パブコメ意見一覧（WEB 投稿）

意見の対象となる案件
北海道電力株式会社泊発電所の発電用原子炉設置変更許可申請書（3号発電用原子炉施設の変更）に関する審査書案

知ってましたか？ いま 泊原発の審査をやり直すべき 8つの理由

北電(2019)原子力規制委員会第793回原子力発電所の新規規制基準適合性に係る審査会合。資料2-1、2に加筆

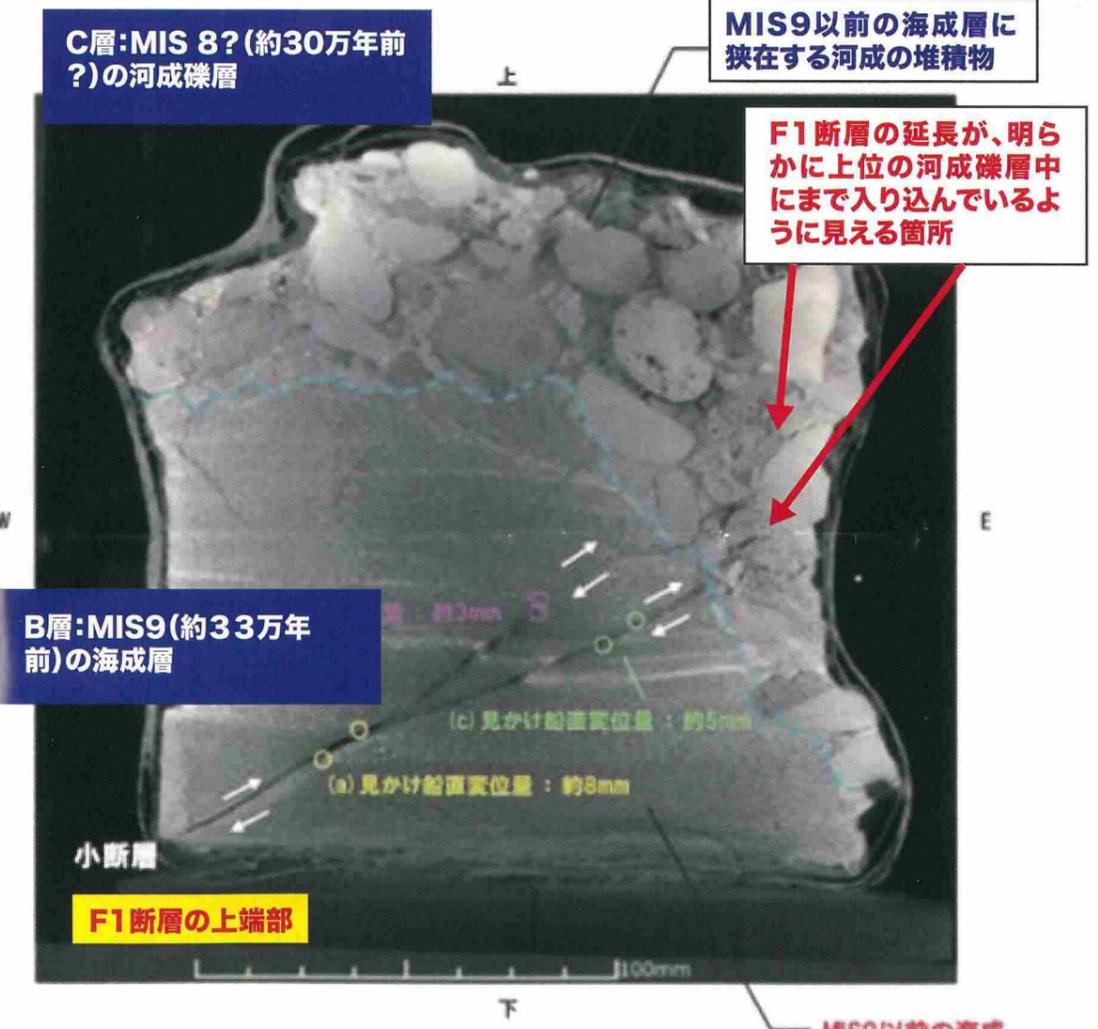
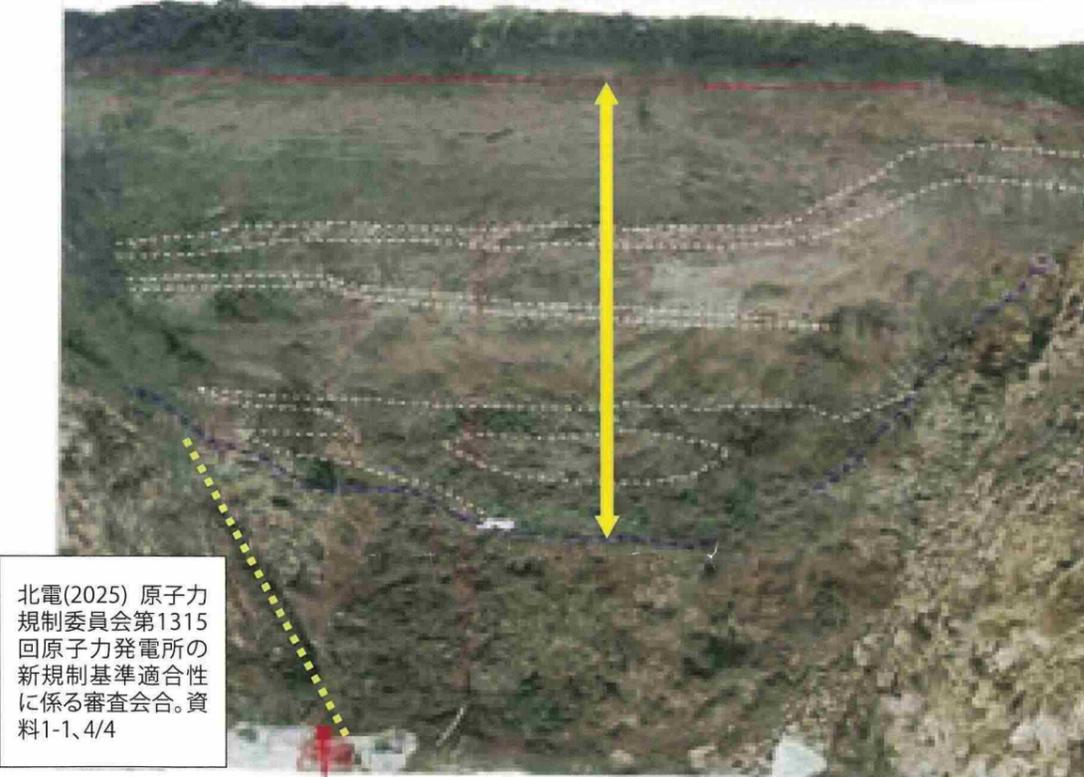
北電は、B層をずらしているF1断層が、上位のC層(黄色の点線や黄土色の線に囲まれた礫層)に上端を切られており、礫層の年代は12.5万年前より古いので、「上載地層法」によって、F1断層は12.5万年前より後には動いていないと主張しました。

しかし、その証拠として提出された上の写真の緑枠の部分のCT画像では、B層をずらしているF1断層は、境界を越えて、C層の中まで明らかに入っています。

この事実を「科学」に書き(小野、2020)、規制委にも送付したところ、以後の審査会合で北電は、試料の作成過程で、乾燥のために割れ目が入ったためだ、と言い逃れをしました。もしそうなら、割れ目は他の場所にもできるでしょう。それを追及しなかった規制委も問題です。北電(2025)は現在でも同じ主張を繰り返しています。

北電(2019)原子力規制委員会第685回原子力発電所の新規制基準適合性に係る審査会合。資料2-11

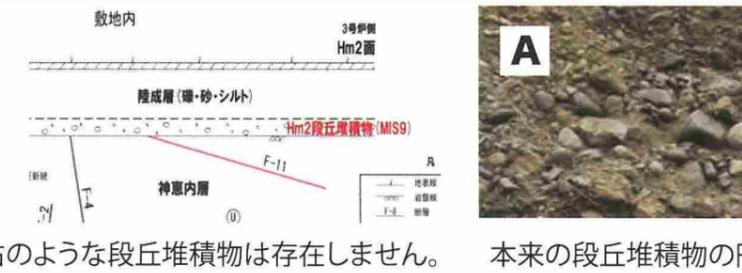
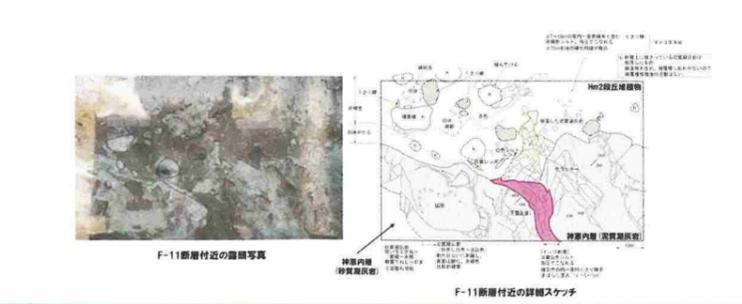
上写真 Gについて北電は写真右図のように下部は「Hm2 段丘堆積物」、上部は斜面堆積物としています。しかし、多くの角礫が乱雑に堆積していることから、すべて周氷河作用を受けた斜面堆積物のように見えます。

このスケッチでは、F11断層が基盤をずらせ、斜面堆積物に突き上げて見えるように見えます。斜面堆積物が最終氷期に移動しているなら、明らかに、活断層であることを示すものと言えます。

北電の示す「模式図」は、事実に基づかない空想的な図です。なぜなら、スケッチには、「Hm2段丘堆積物」の上に斜面堆積物が載っているようには描かれていないからです。明確な境界があるなら、スケッチに描かれるはずですが、それが無いのですから、基盤の上に載っているのはすべて「陸成層」=周氷河性斜面堆積物と考えるべきなのです。本来の「Hm2段丘堆積物」なら、写真Aのように円礫の多い礫層になるはずですが、周氷河作用による移動期は何度かあったでしょうが、最後は、12.5万年前以降の最終氷期です。F4断層と同様、F11断層の上載地層がその時期の地層であれば、「12.5万年前以降の活動を否定できない断層」になりますから、新規制基準での定義に従い、「活断層」であることを否定できない断層になるのです。

「岩内層」は、12.5万年前、20万年前、33万年前の3回の海進の堆積物。 不都合な論文は検討しない北電には、危険な原発を管理する能力がありません。

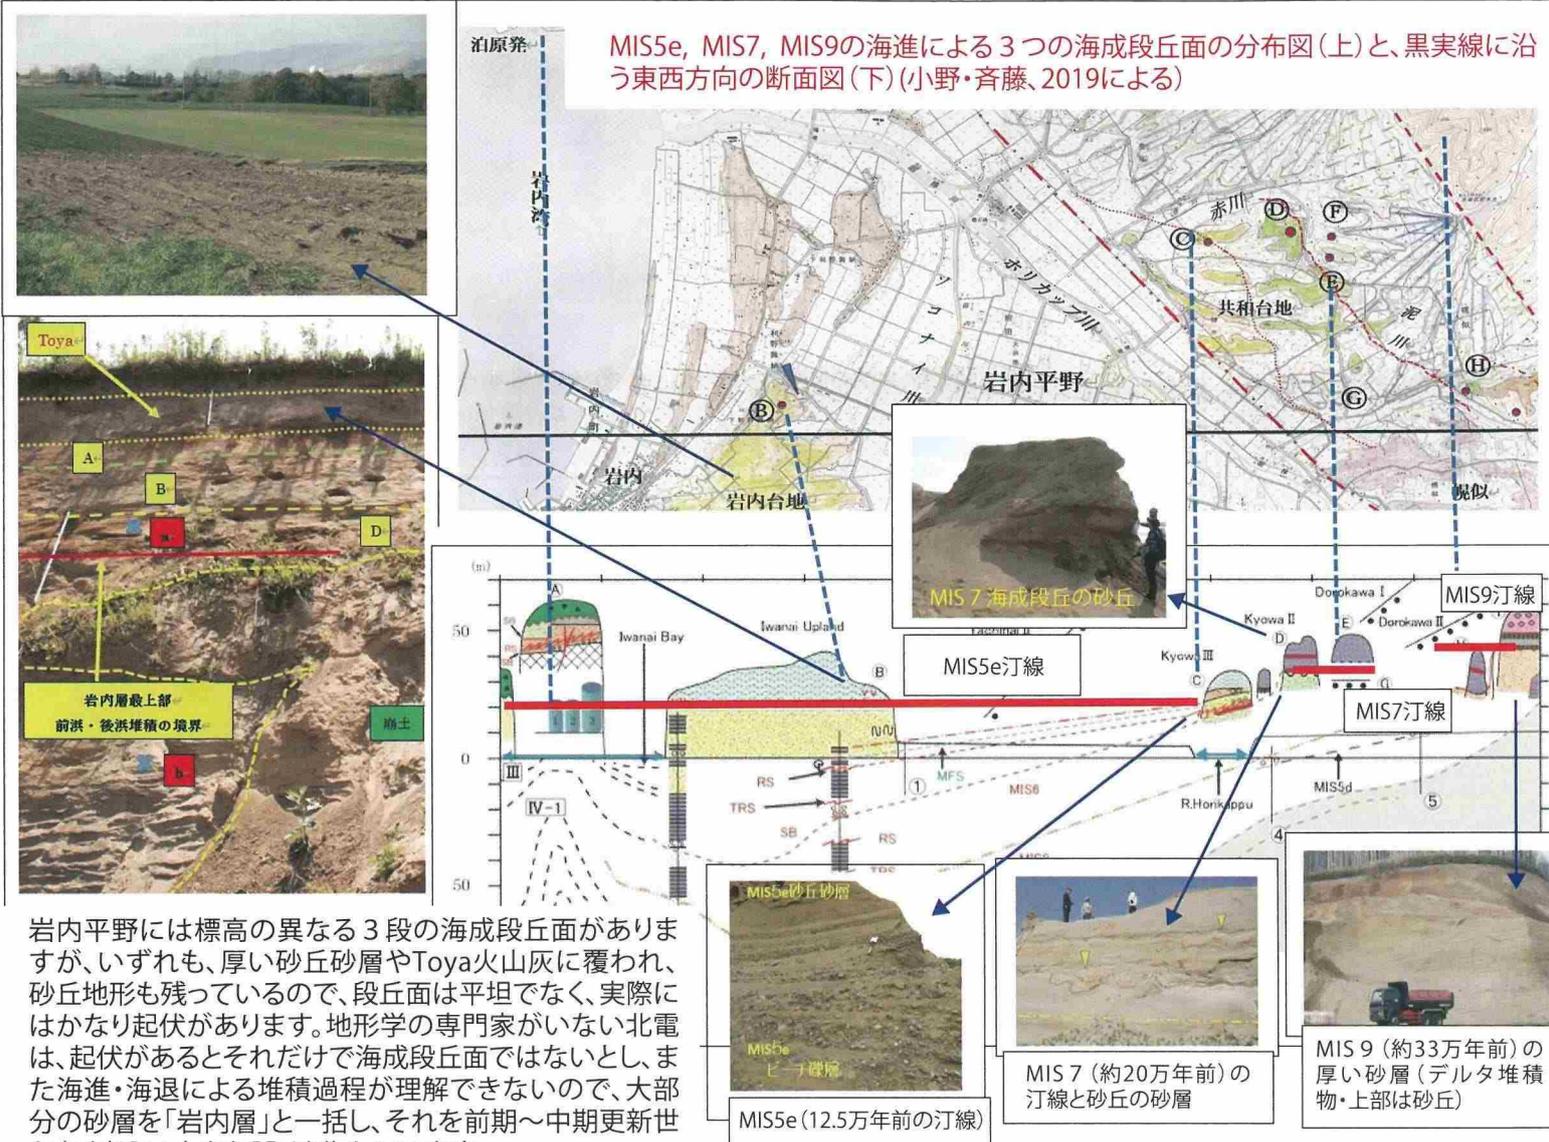
○小野・斉藤(2019)においては、地形学的、第四紀学的検討及びシーケンズ層序学的検討の結果として、岩内平野に単一の「岩内層」[※]は存在せず、MIS5e, 7, 9のそれぞれの海進に関連する3つの異なる地層が分布するとされている。
